ORD: N° 1602/665 2021  
ANT.: ING. DOM N° 165/2021  
MAT.: RECHAZO DE EXPEDIENTE.  
UBICACIÓN: ROMA N°2281  
ROL: 2257-6

A través del **ING. DOM N°165/2021** de fecha 06.10.2021, se ha solicitado la aprobación de "**Recepción Definitiva Total de Obras de Edificación**", para la propiedad ubicada en **ROMA N°2281** con destino **Bodega**, cuyo permiso a recepcionar es el N°16/2020 de fecha 20.11.2020.

### INFORME DE VISITA RECEPCIÓN DEFINITIVA TOTAL.

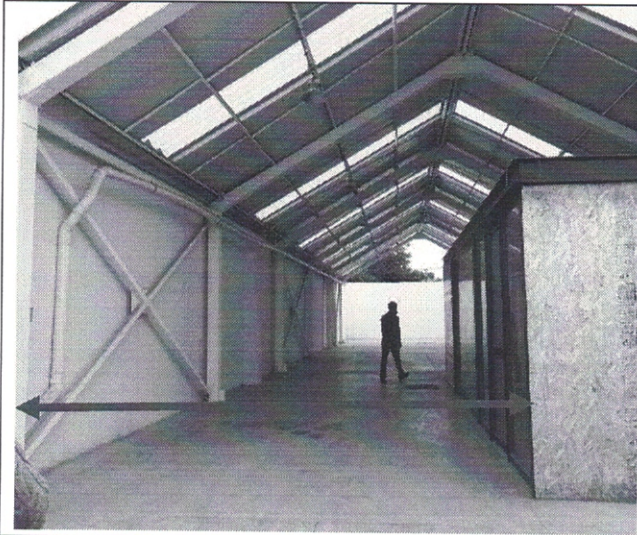
Se observa que la edificación a recepcionar no corresponde a lo aprobado en Permiso de Edificación N°16/2020, ni a Planimetría acogida a ART 5.2.8. OGUC:

- Recinto oficina presenta discordancia en largo de muros y Superficie.
- Largo y distribución de pilares en la estructura de ventanal en Eje 2 no concuerdan.
- Puerta de oficina presenta distinta orientación de apertura.
- Oficina y baños presentan una altura de piso a cielo de 2.41m.
- Distanciamiento entre muro de deslinde norte y galpón es de 5.20m.
- Estacionamientos no se encuentran demarcados.

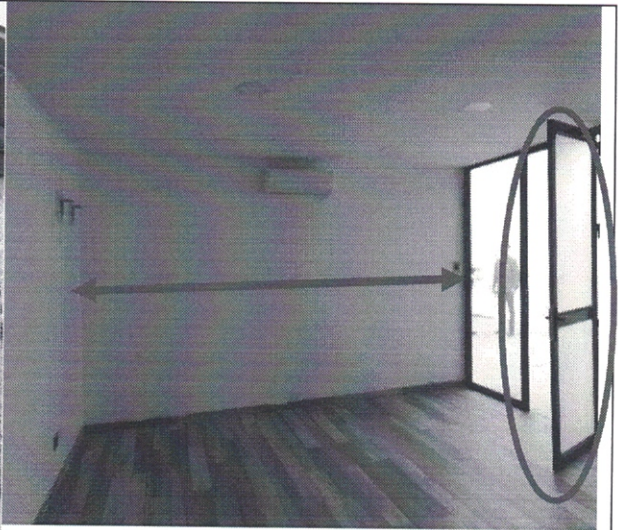
Distanciamiento entre (Eje 1 Y 2) es de 4.55 m. lo que no es concordante con Permiso de Edificación N°16/2020, ni con Planimetría acogida a ART 5.2.8. OGUC.

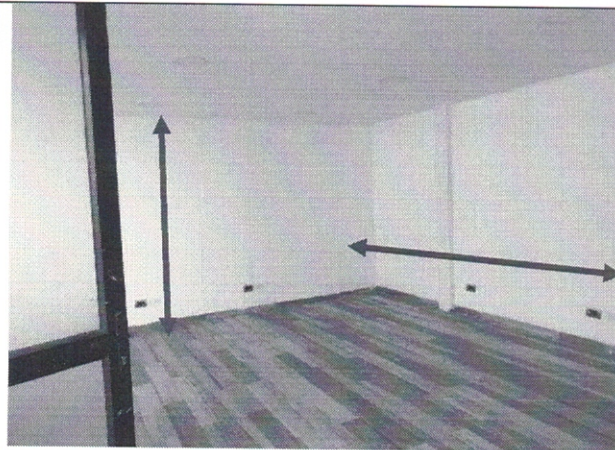
- Longitud de muro ubicado en Eje A, en área de Oficina es de 4.52m. largo que no es concordante con Permiso de Edificación N°16/2020, ni con Planimetría acogida a ART 5.2.8. OGUC.
- Puerta presenta distinta orientación de apertura.

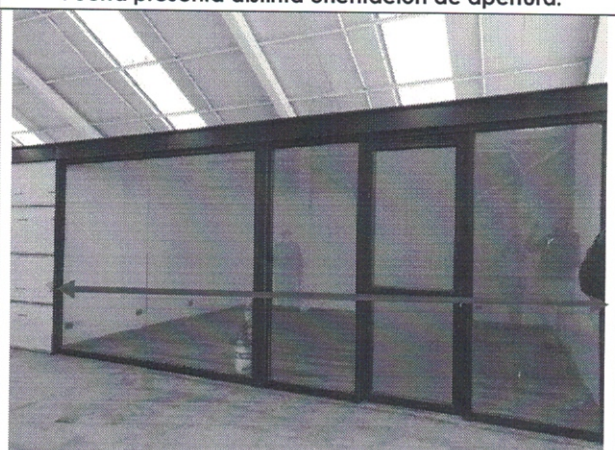
- Largo de muro interior en Eje 3, área de oficina es de 5.83m, lo que no es concordante con planimetría de Permiso de Edificación N°16/2020 con Planimetría acogida a ART 5.2.8. OGUC.
- Oficina presenta una altura de piso a cielo de 2.41m no es concordante con Permiso de Edificación N°16/2020, ni con planimetría acogida a ART. 5.2.8 de la OGUC.
